**INFORME DE VISITA DE CONTROL
N°008-2024-OCI/4164-SVC**

**“ESTADO SITUACIONAL DE LAS TRES (3) LAGUNAS DE
PRESEDIMENTACIÓN DE LA PLANTA DE TRATAMIENTO
DE AGUA POTABLE (PTAP) SAN ANTONIO DE LA EPS
SEDACHIMBOTE S.A.”**

**PERIODO DE EVALUACIÓN:
DEL 23 AL 29 DE FEBRERO DE 2024**

Imagen n.º 4

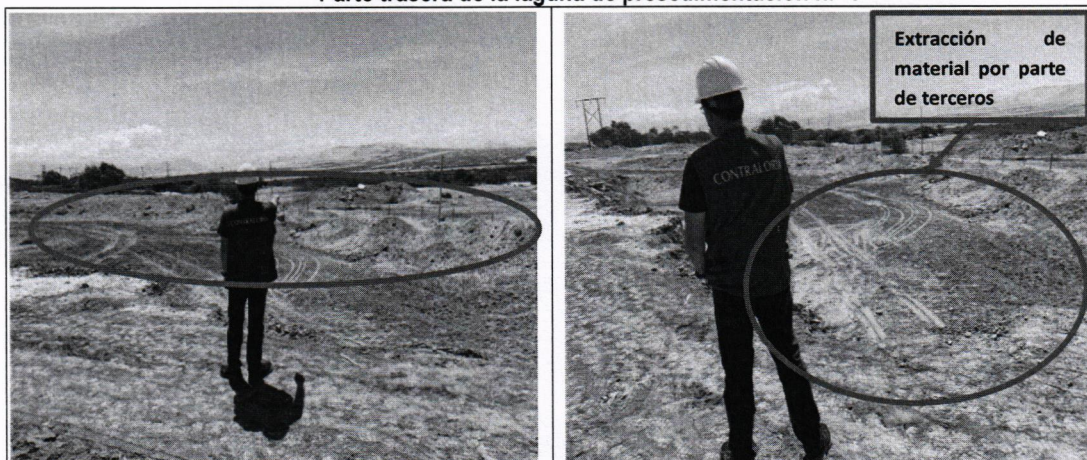
Como se observa en la imagen n.º 4, no existe cerco perimétrico en la parte lateral de la laguna de presedimentación de agua cruda n.º 1, el cual pone en riesgo a la propiedad de la Entidad; asimismo se presencia una reducción en el ancho del camino de acceso debido a la extracción del material del muro de contención de tierra por parte de terceros, generando el riesgo a que la laguna se desborde.

Imágenes n.ºs 5 y 6

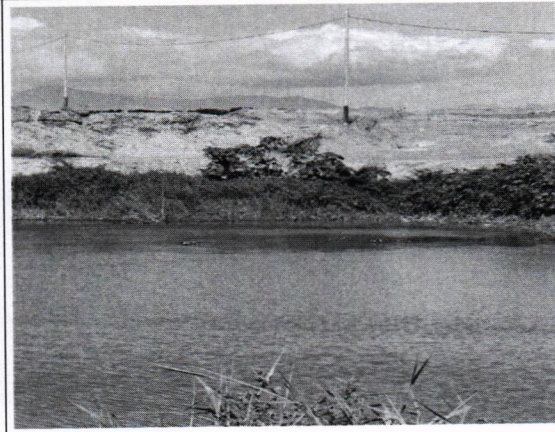
Como se observa en la imagen n.º 5, en la parte lateral de la laguna n.º 1 no existe cerco perimétrico, solo se delimita con palos de madera que separa el terreno, el

cual pone en riesgo a laguna de presedimentación n.º 1 de la Planta de Tratamiento de Agua Potable (PTAP), ya que permite el libre acceso a terceros a la propiedad. Por otro lado, en la imagen n.º 6 se presencia la extracción del material en el muro de contención de tierra de la laguna de presedimentación n.º 1.

Imagen n.º 9
Entrada y señalización de la Laguna de Presedimentación de Agua Cruda n.º 3

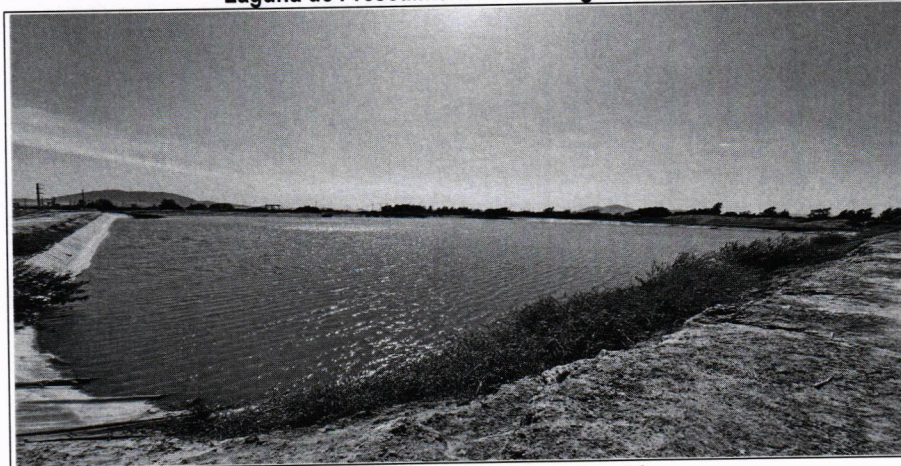
Como es de verse en la imagen n.º 9, en la entrada a la laguna n.º 3 de presedimentación no existe cerco perimétrico, sólo se presencia un cartel denominado: "Laguna de Presedimentación de Agua Cruda n.º 3".

Imágenes n.ºs 11 y 12

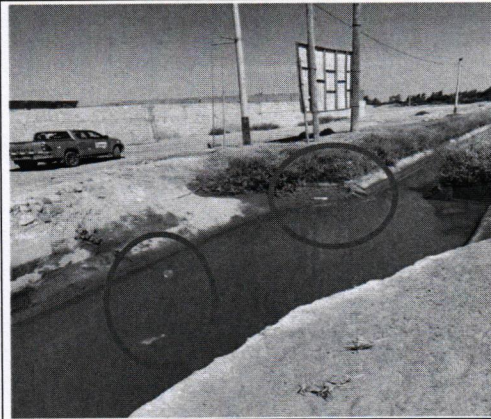
Como se observa en la imagen n.º 11, se encontró acumulación de residuos sólidos en las rejillas de la laguna de presedimentación n.º 1, asimismo en la imagen n.º 12, el operario designado al acompañamiento, demuestra el proceso de limpieza en las rejillas.

Imágenes n.ºs 15 y 16
Herramientas para la limpieza de las Lagunas de Presedimentación de Agua Cruda

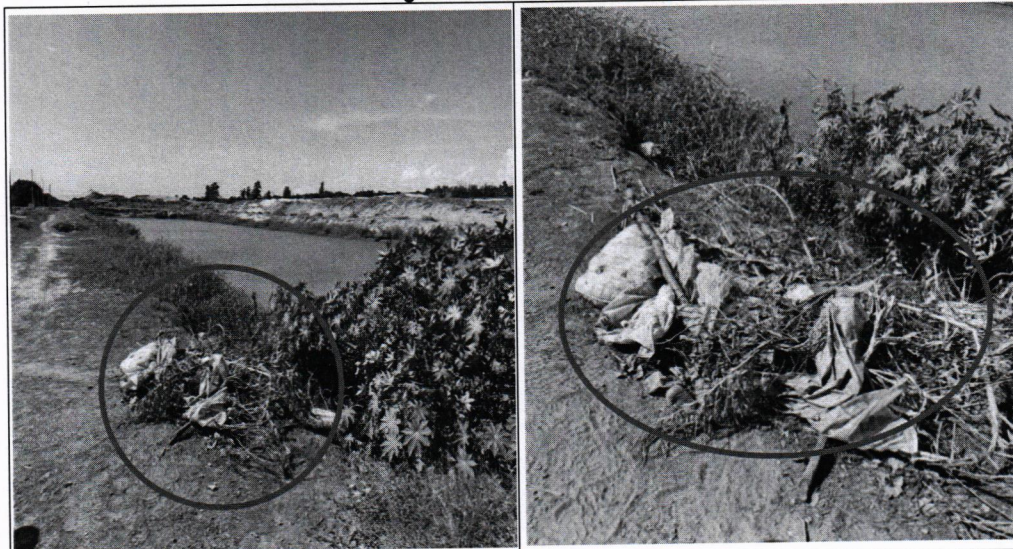
Como es de verse en las imágenes n.ºs 15 y 16 y como se suscribe en el Acta n.º 017-2024-CG/OCI-4164 "Inspección Física a las Tres (3) Lagunas de Presedimentación, de la EPS Sedachimbote S.A.", del 22 de febrero de 2024; se encontró una caseta en donde almacenan los materiales de limpieza, además de acuerdo a lo mencionado por los trabajadores, las herramientas no son suficientes para el objetivo de limpiezas de las lagunas, por lo que les dificulta realizar un eficiente trabajo.

Imágenes n.ºs 19 y 20
Residuos quemados en la orilla de la Laguna de Presedimentación n.º 2

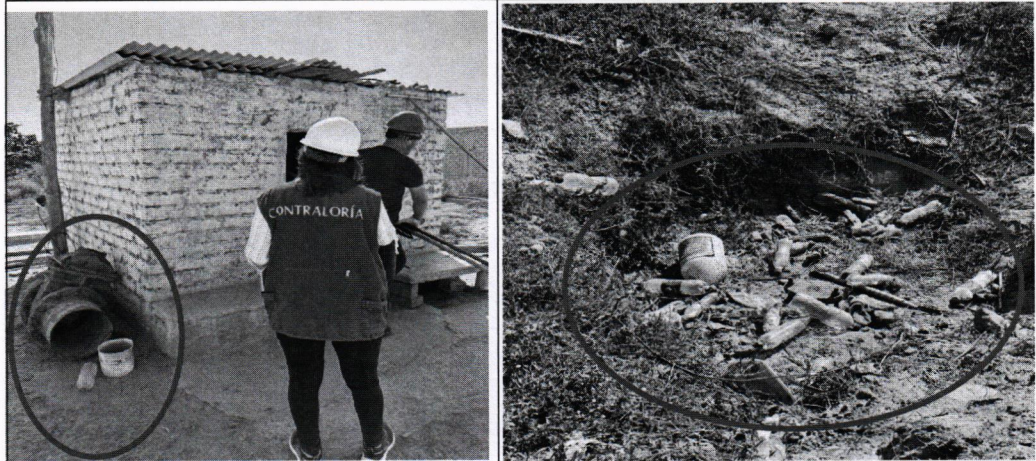
Como se aprecia en las imágenes n.º 19 y 20, existen residuos sólidos y maleza que anteriormente fue quemada en la orilla de la laguna de presedimentación de agua cruda n.º 2, asimismo se evidencia que no se lleva una adecuada limpieza de la misma.

Imágenes n.ºs 25 y 26
Válvula de control inoperativa

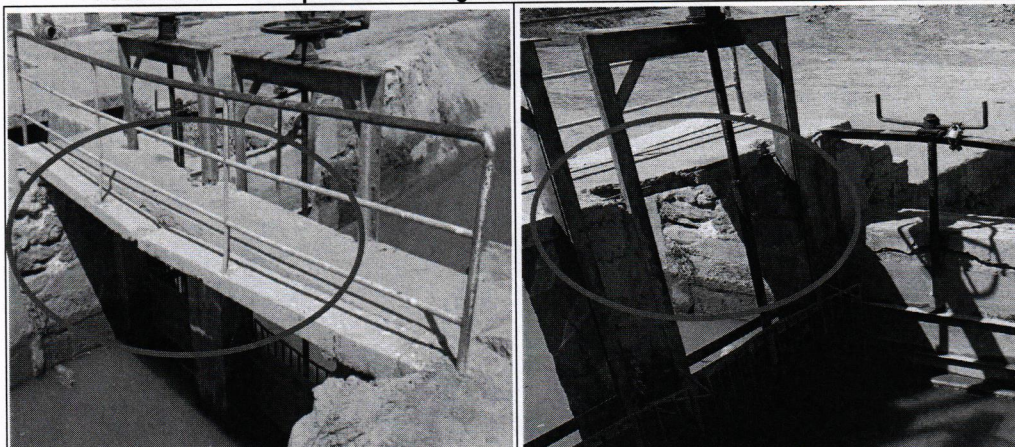
Como se puede observar en las imágenes n.º 25 y 26, la caja válvula de control subterránea se encuentra sin tapa e inoperativa; asimismo no cuenta con señalización adecuada para identificar los riesgos potenciales, situación que podría ocasionar un riesgo a los trabajadores que operan en las lagunas y a los visitantes.
